Ändringen utföres på o.n. 51368, R. Uddel Ny 1105-1124 af 7/11 56

Det.	Antal	Benämning	Material	Modell nr Ämne	Anm.
SKF		Mellanstycke		Konstr. Ritad Kontr. Godk. Reg. 832 015	
Aktiebolaget Svenska Kullagerfabriken Göteborg				KA. 50 2 Dpt. 56 10 12	
				Skala 1:1.5 Ritn. nr 713872

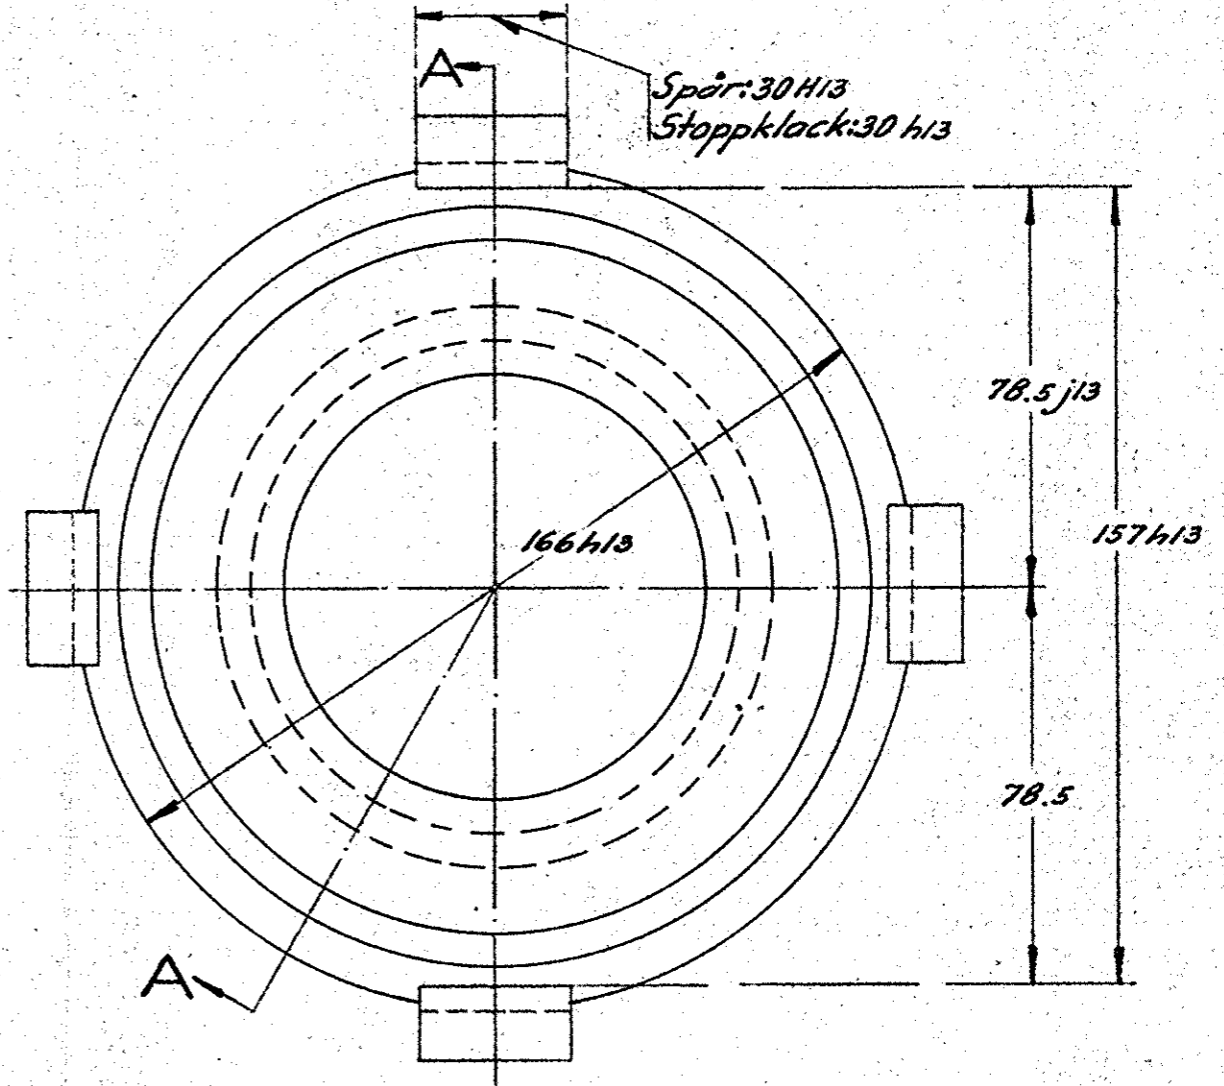
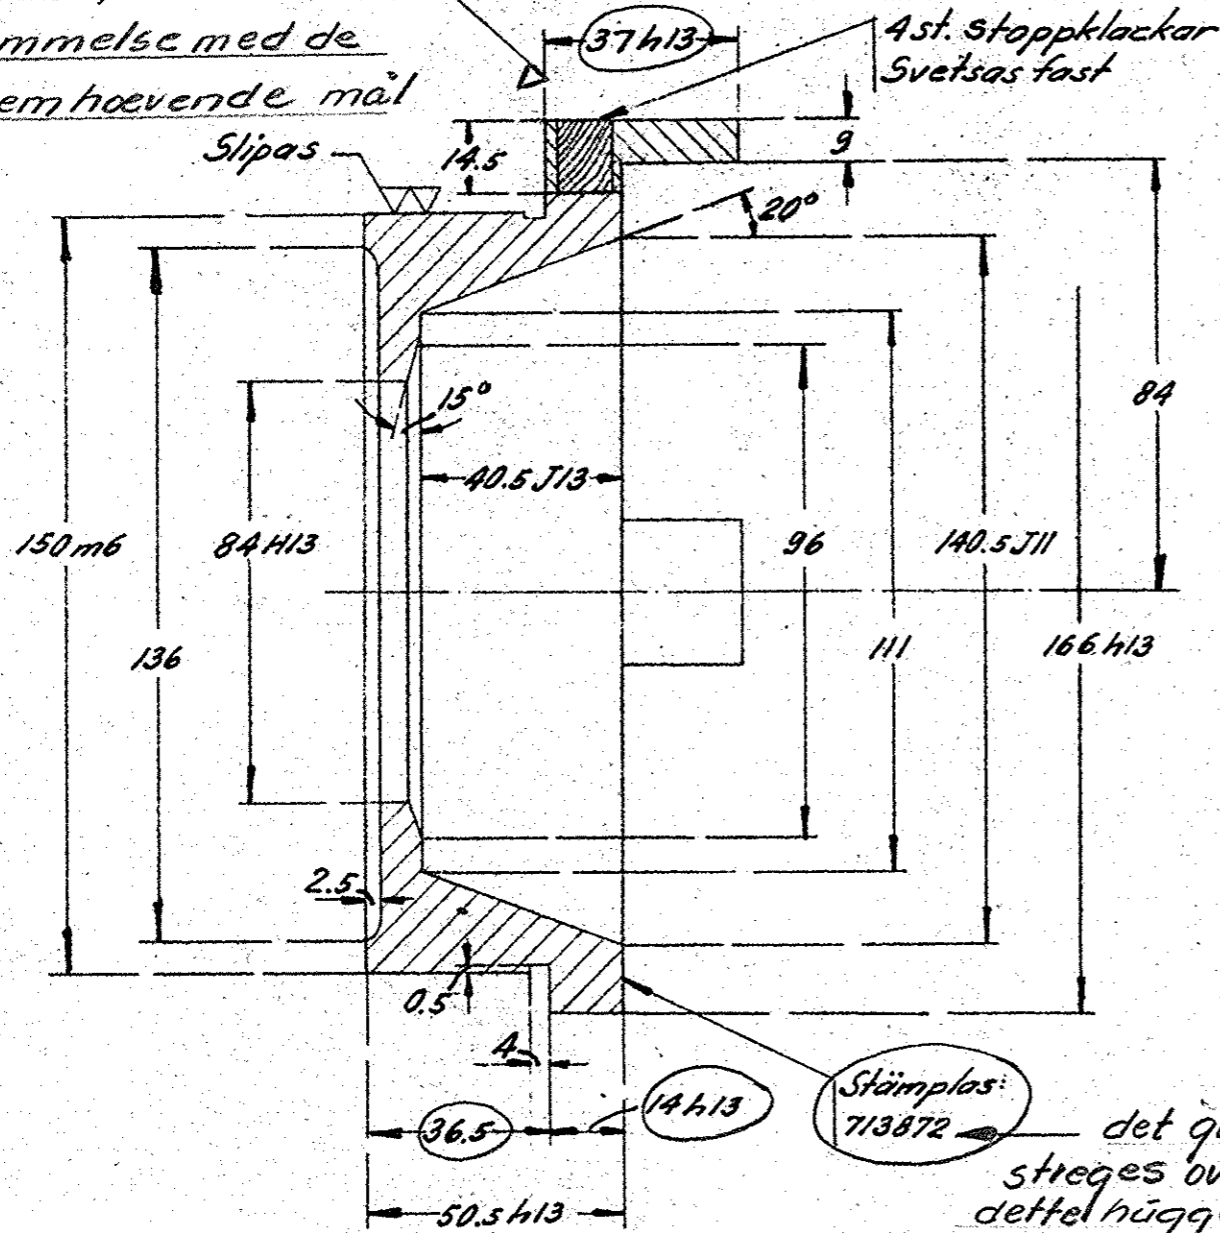
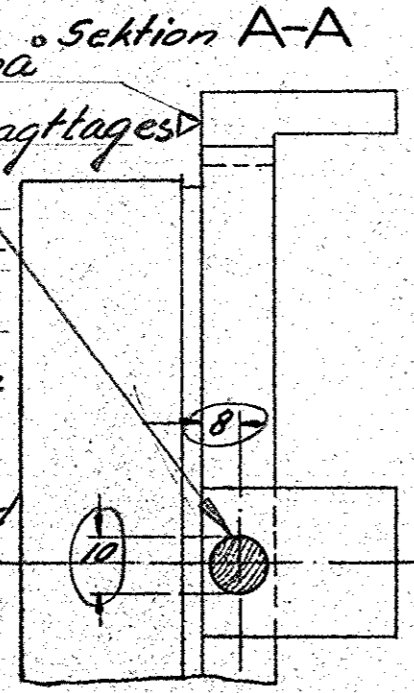
Ändring företages alene på denna fläde i överensstemmelse med de i \odot framhövande mål

Stämplos: 713872 det ql. nr. streges över og dettel hugges i.

Ved efterbearbejdningen på denne fläde, må det iagttages om svejsningen, der på de ql. mellemstykker er 15°, bevarer intakte. Hvis ikke må der eftersvyses, men med forsigtighed a.h.t. konussen
